2024_CBS_07138 OMV_2024030450 R - omgevingsaanvraag voor het verkavelen van gronden in 28 loten bestemd voor eengezinswoningen, 2 loten bestemd voor 3 meergezinswoningen, 2 loten bestemd voor collectieve fietsenstallingen, het rooien van bomen en de aanleg van nieuwe wegenis en groenaanleg - met openbaar onderzoek - Antwerpsesteenweg en Hollenaarstraat, 9040 Gent - Vergunning

Beslissing: Goedgekeurd in besloten vergadering van 10 juli 2024

Het resultaat van het ontvankelijkheids- en volledigheidsonderzoek werd verzonden op 12 maart 2024. De aanvraag volgde de gewone procedure. Volgend verslag werd uitgebracht door de gemeentelijk omgevingsambtenaar op 23 mei 2024:

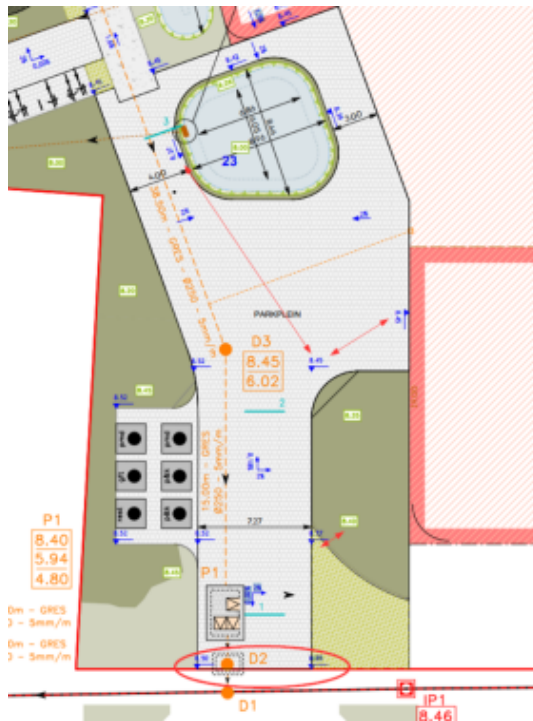
alle geval lijkt het aangewezen om ook in kom nr 1 een overstortkolk te plaatsen die loopt naar kom nr 26 om zo de druklijn en het risico op water op de paden te verlagen.

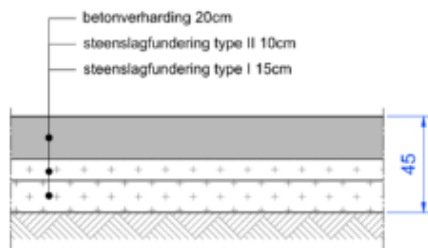
- Alle openbare verhardingen dienen een dwarshelling van min. 2% en max. 4% te hebben en een langshelling van 2 mm/m. Voor halfverharding dient de dwarshelling 1% te bedragen.

- Voor beide zones waar aangesloten wordt op het bestaande openbaar domein dienen we te besluiten dat de peilen onvoldoende uitgewerkt blijven. Ook de peilen van de bestaande toestand zijn in deze zones onvoldoende uitgewerkt. Dit moet verder worden uitgewerkt in het technisch dossier.
- De sturingskast van het pompstation is niet ingetekend in de grondplannen. Deze heeft echter een aanzienlijke omvang en is ruimtelijk beeldbepalend. Om de impact te beperken dient deze kast naast de ondergrondse containers in lijn met de containers voorzien te worden.
- De verhardingen tussen en rond de afvalcontainers wordt uitgevoerd in betonstraatstenen ipv in uitgewassen beton. Rondom de zone die toegankelijk is voor gemotoriseerd verkeer

wordt een boordsteen IA voorzien met een opstand van 15cm en enkel thv de laagste punten instroomopeningen naar het naastliggende (verlaagde zone) in het groen.

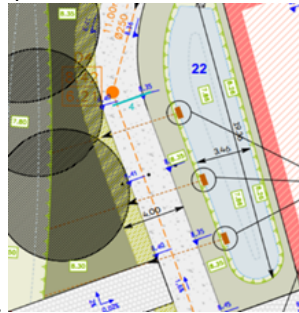
Het is aangewezen om hiervoor het overgedimensioneerde toegangspad naar de

meergezinswoning verder in te snoeren.

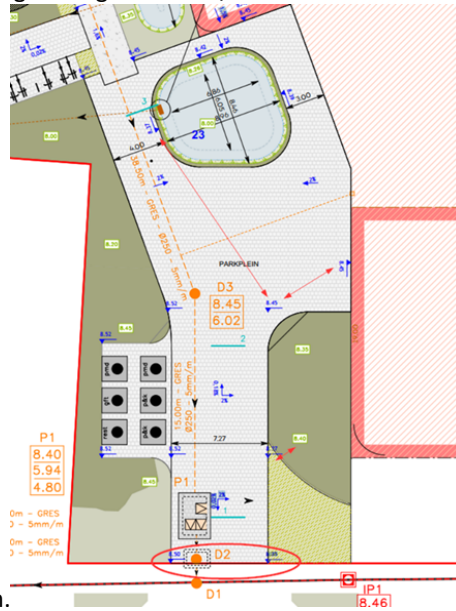
- Alle infiltratiebekkens liggen op hetzelfde niveau en storten over via 3 kolken in kom nr 22. Het feit dat er 3 overstortkolken voorzien worden doet vermoeden dat dit komt omdat één kolk het volume aan water niet aan zal kunnen. Als dit het geval is blijft de vraag natuurlijk als de verholen goten de beperkende factor niet zullen worden en als de “druklijn” niet boven de randen van de kommen uit zal stijgen. Dit al zeker voor de kommen met de kleinste nummers die door maximaal 20 verholen goten moet lopen lijkt dit niet onwaarschijnlijk. In alle geval lijkt het aangewezen om ook in kom nr 1 een overstortkolk te plaatsen die loopt naar kom nr 26 om zo de druklijn en het risico op

water op de paden te verlagen.

- Alle openbare verhardingen dienen een dwarselling van min. 2% en max. 4% te hebben en een langshelling van 2 mm/m. Voor halfverharding dient de dwarselling 1% te

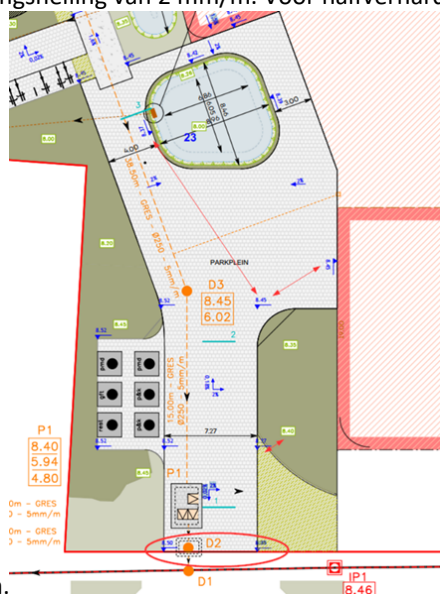
- Ook in kom nr 1 moet een overstortkolk worden geplaatst die loopt naar kom nr 26 om zo de druklijn en het risico op water op de paden te verlagen.

- Alle openbare verhardingen dienen een dwarselling van min. 2% en max. 4% te hebben en een langshelling van 2 mm/m. Voor halfverharding dient de dwarselling 1% te

- Voor beide zones waar aangesloten wordt op het bestaande openbaar domein blijven de peilen onvoldoende uitgewerkt. Ook de peilen van de bestaande toestand zijn in deze zones onvoldoende uitgewerkt. Dit moet verder worden uitgewerkt in het technisch dossier.
- De sturingskast van het pompstation moet naast de ondergrondse containers in lijn met de containers voorzien te worden.
- De verhardingen tussen en rond de afvalcontainers wordt uitgevoerd in betonstraatstenen ipv in uitgewassen beton. Rondom de zone die toegankelijk is voor gemotoriseerd verkeer wordt een boordsteen IA voorzien met een opstand van 15cm en enkel thv de laagste punten instroomopeningen naar het naastliggende (verlaagde zone) in het groen.
